PARECER DA COMISSÃO DE AVALIAÇÃO

RELATÓRIO DE CONFORMIDADE AMBIENTAL DO PROJECTO DE EXECUÇÃO

PARQUE EÓLICO DE TESTOS II

Fevereiro, 2010

FIGURA 2B

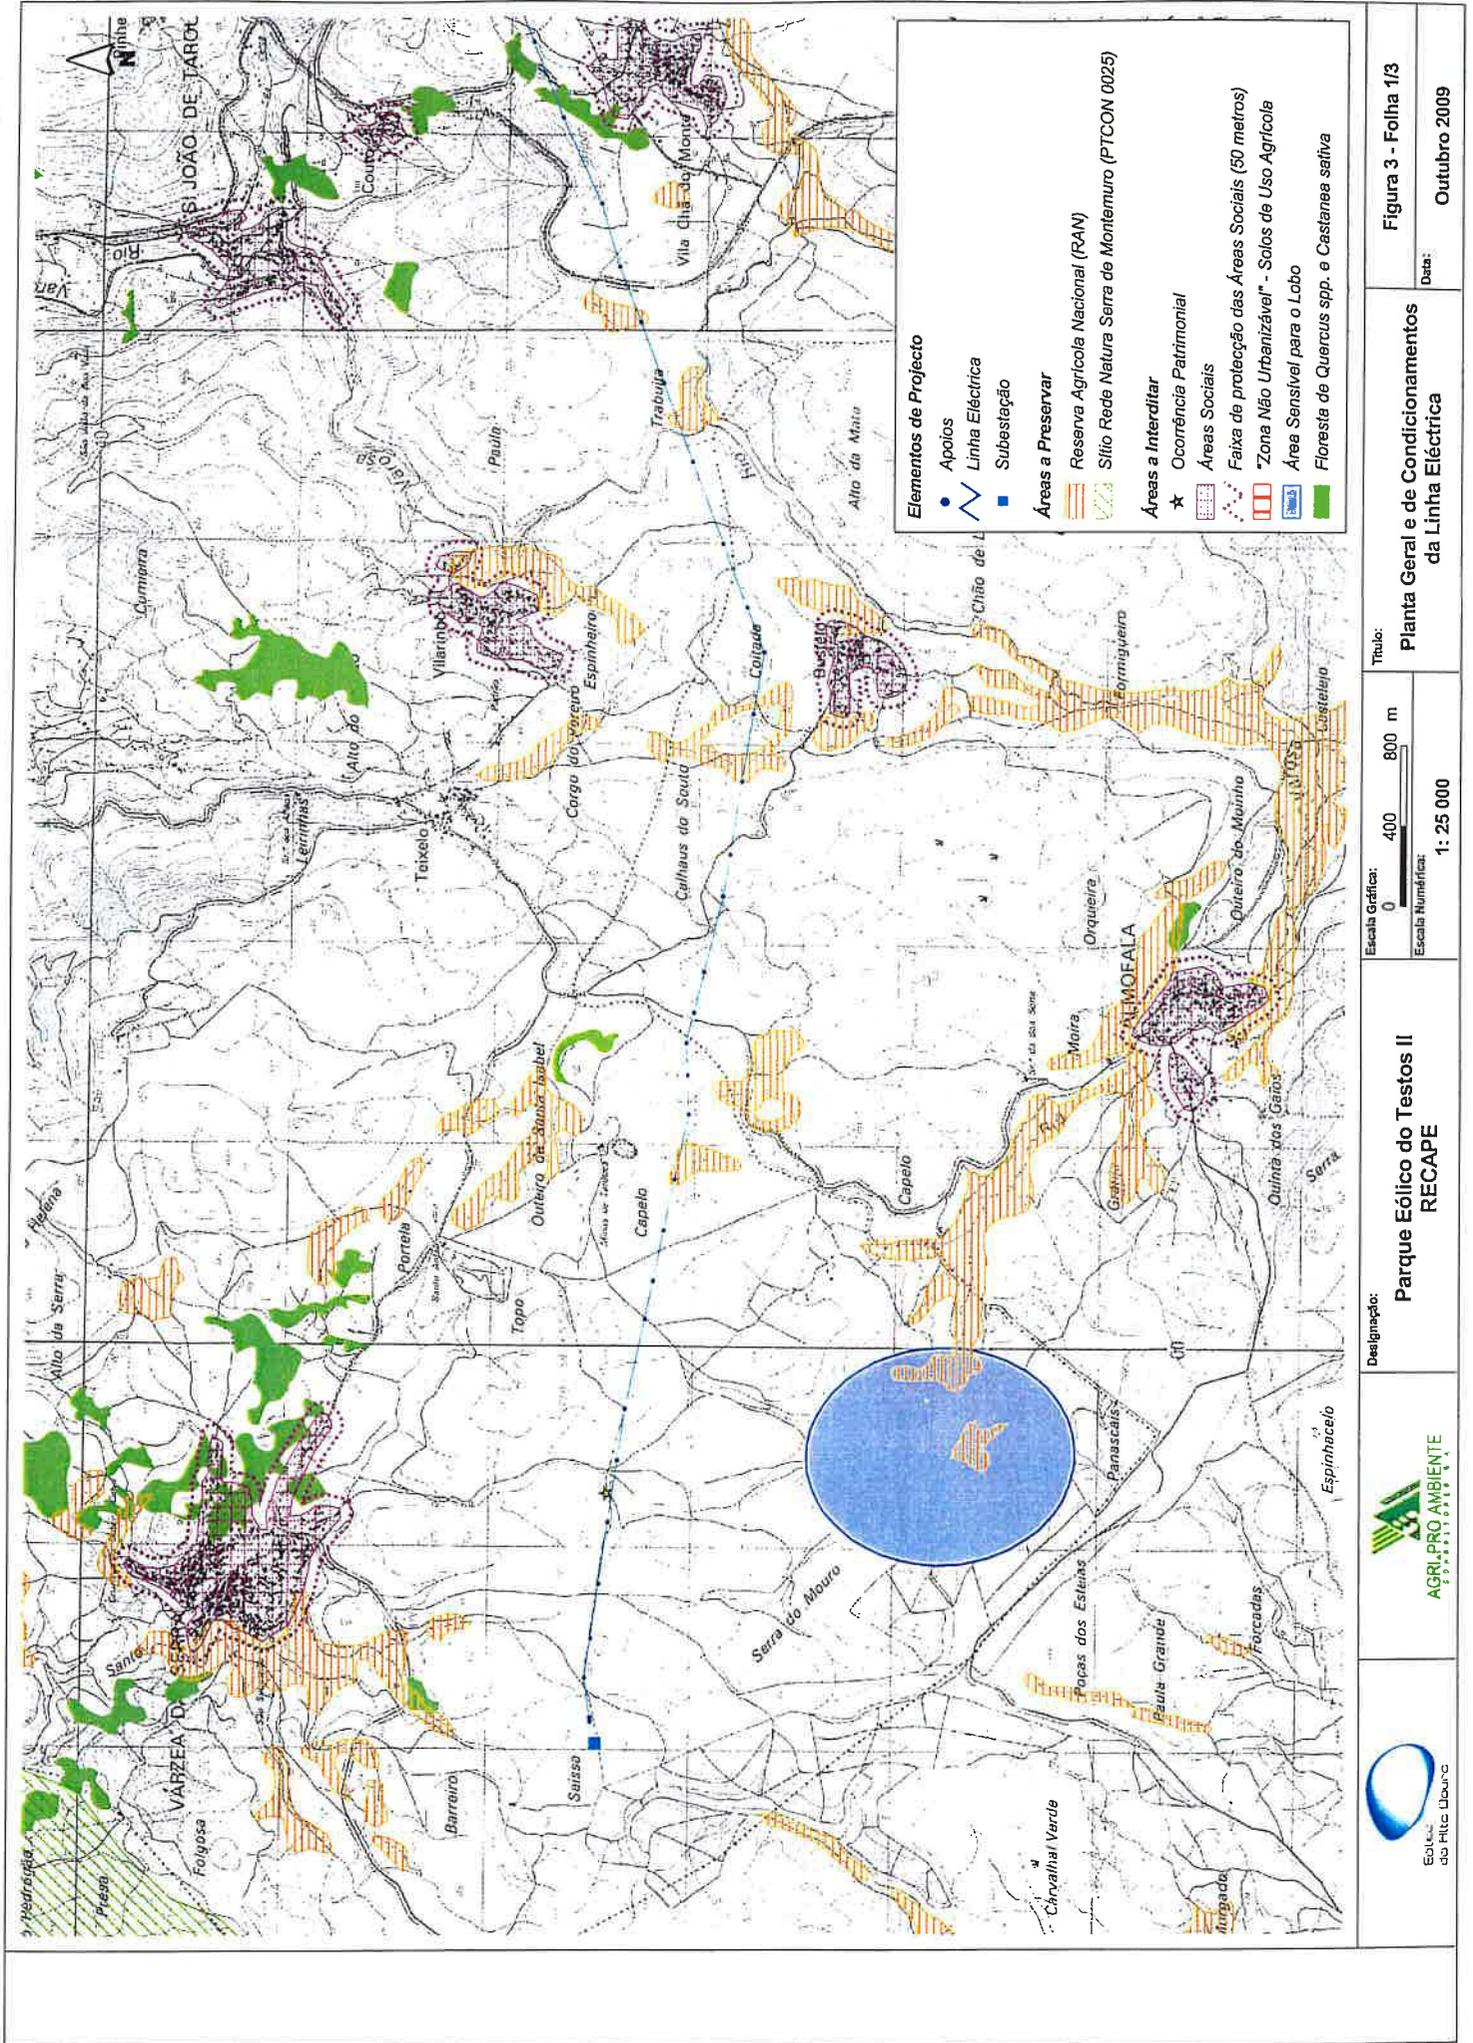
Embora se possa considerar que o cruzeiro identificado apresente um valor patrimonial reduzido, para uma verificação cabal do cumprimento desta medida, esta ocorrência deveria ter sido representada na planta de condicionamentos do Parque Eólico.

Escala Gráfica: 0 400 800 m	Título: Planta Geral e de Condicionamentos da Linha Eléctrica	Figura 3 - Folha 2/3
	Escala Numérica: 1: 25 000	Designação: Parque Eólico do Testos II RECAPE	Data: Outubro 2009

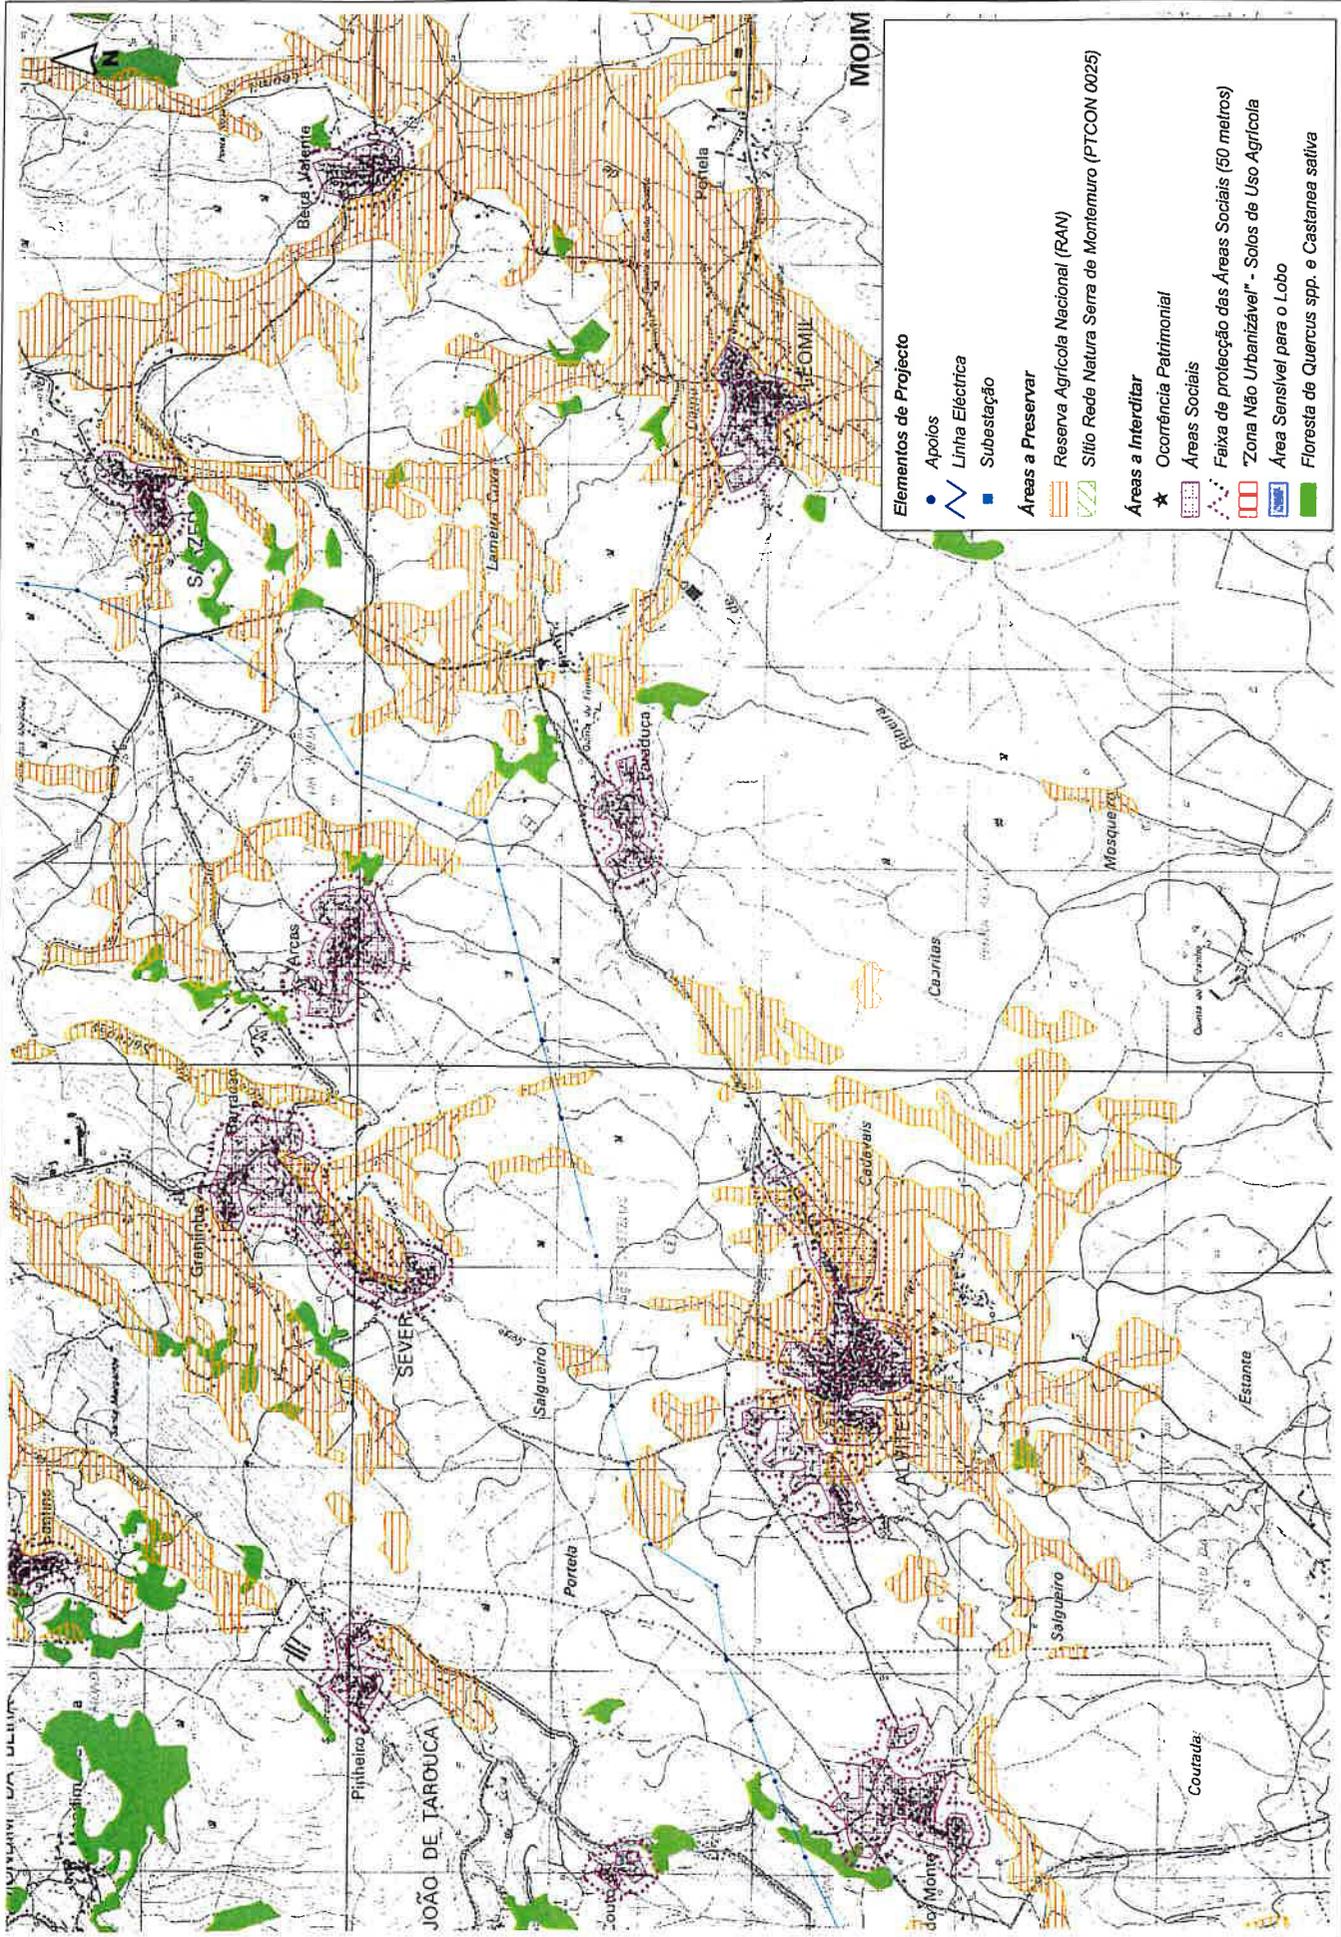
A planta de condicionamentos da Linha Eléctrica deverá incluir a ZPE do Mosteiro de S. João de Tarouca atrás mencionada, bem como as áreas sensíveis para a avifauna identificadas.

De acordo com a planta de condicionamentos da Linha Eléctrica, salienta-se a afectação de algumas áreas de RAN pela construção dos apoios, verificando-se no entanto que houve uma preocupação em evitar essas áreas, e o atravessamento de zonas de floresta de *Quercus* spp. e *Castanea sativa*, onde deverá ser evitado o corte de exemplares arbóreos.

Atendendo à identificação da ZPE do Mosteiro de S. João de Tarouca e tal como já mencionado, deverá esta planta ser reformulada.
